DODATEK č. 6

ke smlouvě o dílo ze dne 11.01.2024 na zhotovení díla

Kanalizace a ČOV II. etapa**Obec Malšovice**

NÁVRH ZMĚNY ZL13				číslo: 13/2025							
Zhotovitel:		SDR Malšovice POHL-TEL									
Objednatel: Obec Malšovice				Datum: 21.08.2025							
Název akce: Malšovice – Kanalizace a ČOV II. etapa											
Způsob odeslání/ předání/datum:	poštou	E-mailem: 21.08.2025	Faxem:	osobně							
Odkazy: na elektronický stavební deník, specifikaci:		Stavební deník									
na výkresy:											
na rozpočtové podklady:		Nabídkový rozpočet									
na jinou část smlouvy:											
Popis a zdůvodnění změny: Jedná se o demontáže stávajících elektroinstalací nad rámec původního výkazu výměr. Montáže nových elektroinstalací byly navrženy do míst, kde se nacházela původní elektroinstalace. Pro zhotovení stavby bylo nutné provést demontáže těchto instalací.											
Ocenění změny:

Změnový list

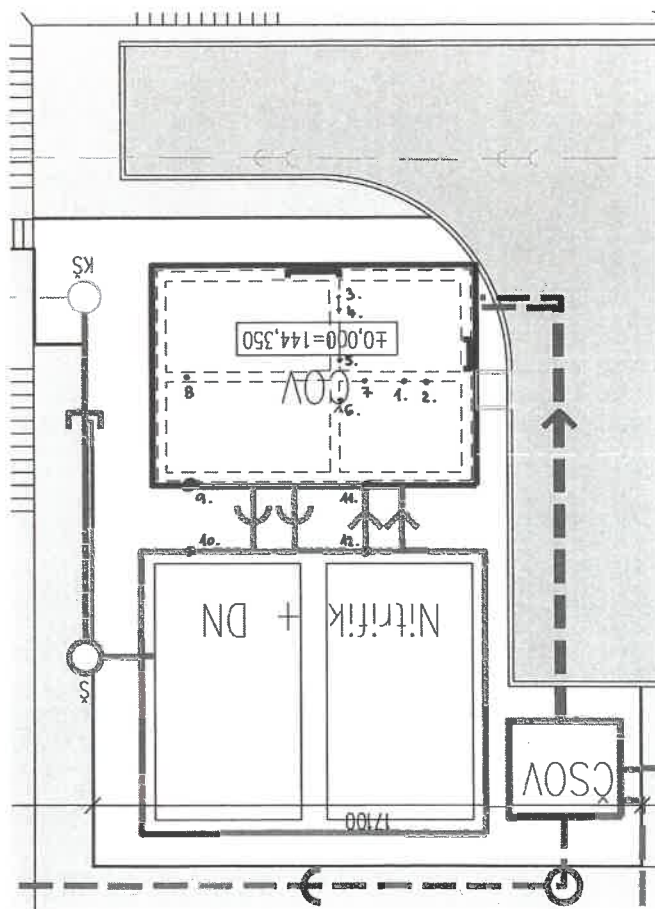
NÁVRH ZMĚNY ZL14				číslo: 14/2025							
Zhotovitel:		SDR Malšovice POHL-TEL									
Objednatel: Obec Malšovice				Datum: 21.08.2025							
Název akce: Malšovice – Kanalizace a ČOV II. etapa											
Způsob odeslání/ předání/datum:		poštou	E-mailem: 21.08.2025	Faxem:	osobně						
Odkazy: na elektronický stavební deník, specifikaci:			Stavební deník								
na výkresy:											
na rozpočtové podklady:			Nabídkový rozpočet								
na jinou část smlouvy:											
Popis a zdůvodnění změny: Jedná se o nutné provedení jádrových vrtů do žebet. konstrukce nad rámec výkazu výměr. Konkrétně jde o jádrové vrty v počtu 12 ks o průměru nad 200 mm, které nám předepisuje výrobní dokumentace, avšak ve výkazu výměr nebyly obsaženy.											
Ocenění změny:

1	K	977151127	Jádrové vrty diamantovými korunkami do stavebních materiálů D přes 225 do 250 mm	m	0,60	7 990,00	4 794,00	CS ÚRS 2025 01
2	K	977151129	Jádrové vrty diamantovými korunkami do stavebních materiálů D přes 300 do 350 mm	m	0,74	10 500,00	7 770,00	CS ÚRS 2025 01
3	K	977151131	Jádrové vrty diamantovými korunkami do stavebních materiálů D přes 350 do 400 mm	m	2,30	11 300,00	25 990,00	CS ÚRS 2025 01

č.	Ø	délka
1.	402 mm	0,3 mm
2.	402 mm	0,3 mm
3.	352 mm	0,22 mm
4.	352 mm	0,22 mm
5.	260 mm	0,3 mm
6.	260 mm	0,3 mm
7.	320 mm	0,3 mm
8.	402 mm	0,3 mm
9.	402 mm	0,3 mm
10.	402 mm	0,4 mm
11.	402 mm	0,3 mm
12.	402 mm	0,4 mm

Ø 225 - 250 = 0,6 mm
 Ø 300 - 350 = 0,3 mm
 Ø 350 - 400 = 2,74 mm

Utesnění prostupů

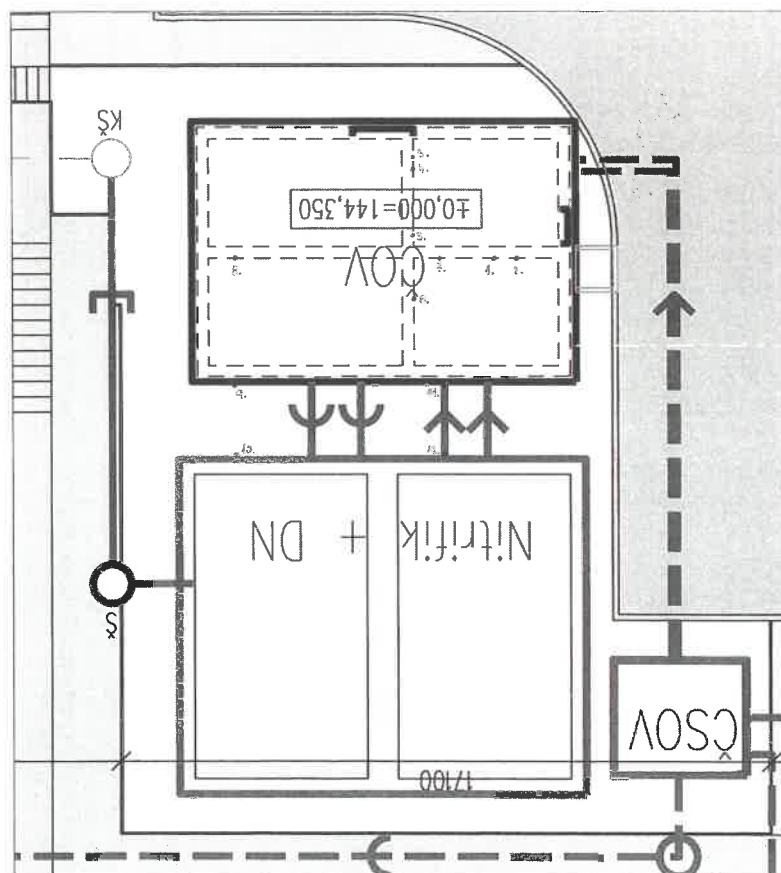
69.117.374,68,- Kč bez DPH			N/A		
Charakter změny: Jedná se o nutné utěsnění prostupů nových jádrových vrtů do žebet. konstrukce nad rámec výkazu výměr. Konkrétně jde o utěsnění jádrových vrtů v počtu 12 ks o průměru nad 200 mm, které nám předepisuje výrobní dokumentace, avšak ve výkazu výměr nebyly obsaženy.					
Počet připojených listů specifikací (změnový rozpočet): 1					
Zástupce zhotovitel: Zhotovitel vypracoval tento Změnový list včetně příloh a prohlašuje, že všechny uvedené údaje jsou pravdivé.					
Podpis:				Datum: 28.08.2025

D	kód	Práce a dodávky M					64 040,00
3	M	TP002.001.R1	Segmentové těsnění- Gonap LU-6	kus	9,000	5 980,00	53 820,00
4	M	TP002.002.R1	Segmentové těsnění-iGonap LU-5	kus	1,000	4 260,00	4 260,00
5	M	TP002.003.R1	Segmentové těsnění-Gonap LU-4	kus	2,000	2 980,00	5 960,00

č.	Segmentové těsnění
1.	Gonap LU-6
2.	Gonap LU-6
3.	Gonap LU-6
4.	Gonap LU-6
5.	Gonap LU-4
6.	Gonap LU-4
7.	Gonap LU-5
8.	Gonap LU-6
9.	Gonap LU-6
10.	Gonap LU-6
11.	Gonap LU-6
12.	Gonap LU-6

Gonap LU-4 - 2x
Gonap LU-5 - 1x
Gonap LU-6 - 9x
